Datum : 8 januari 2018  
Uw brief van : 18-39279/ 18-056930  
Ons kenmerk : Verzoek om advies externe veiligheid bestemmingplan  
Onderwerp : Rijksstraatweg 182 te Voorst

Geachte college,

Bluswater (blauw) en gebied WAS-palen (roze)

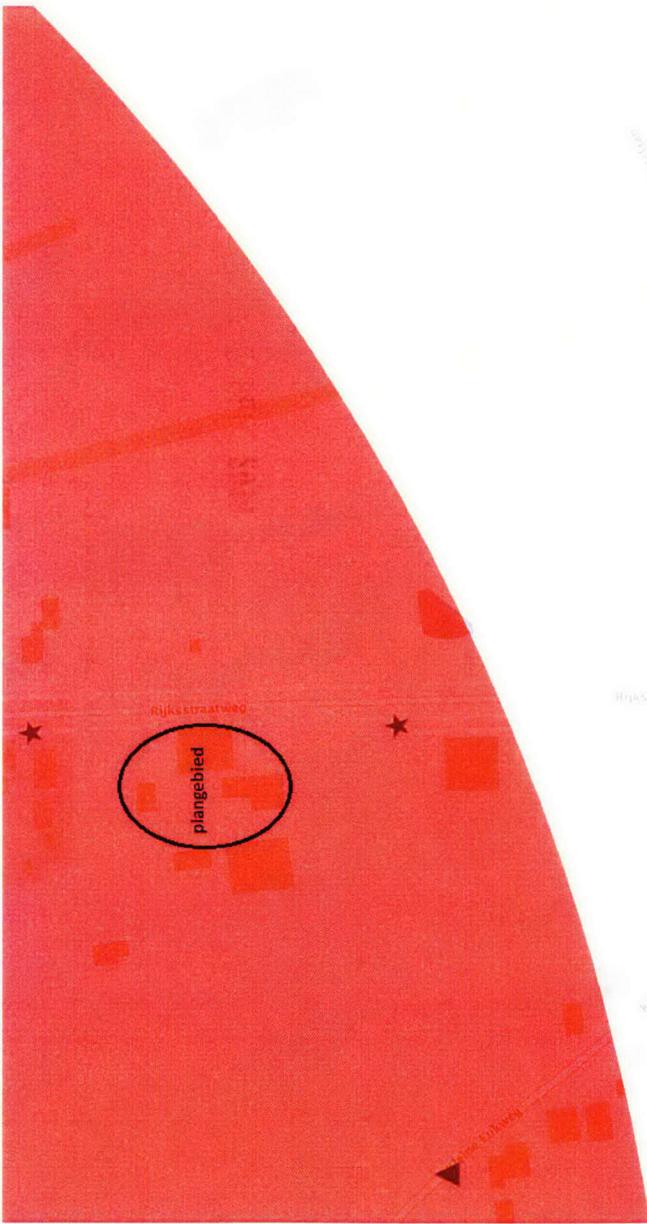
Het plangebied is goed bereikbaar.

De bluswatervoorziening is goed. Op betrekkelijk korte afstand zijn brandkranen met een voldoende capaciteit beschikbaar en in de nabijheid is een geboorde put aanwezig.

Het bereik van het Waarschuwing- en Alarmeringssysteem (WAS-palen) haalt volgens de kaart het plangebied (roze cirkel). In de loop van 2020 worden de WAS-palen gefaseerd verwijderd. Personen kunnen ook bereikt worden via een alternatief waarschuwingssysteem(NL-alert). Burgers moeten echter zelf het initiatief nemen om hun mobiele telefoon hiervoor geschikt te maken (zie: <http://www.crisis.nl/nl-alert>). Ik adviseer u om de toekomstige bewoners hiervan op de hoogte te stellen.
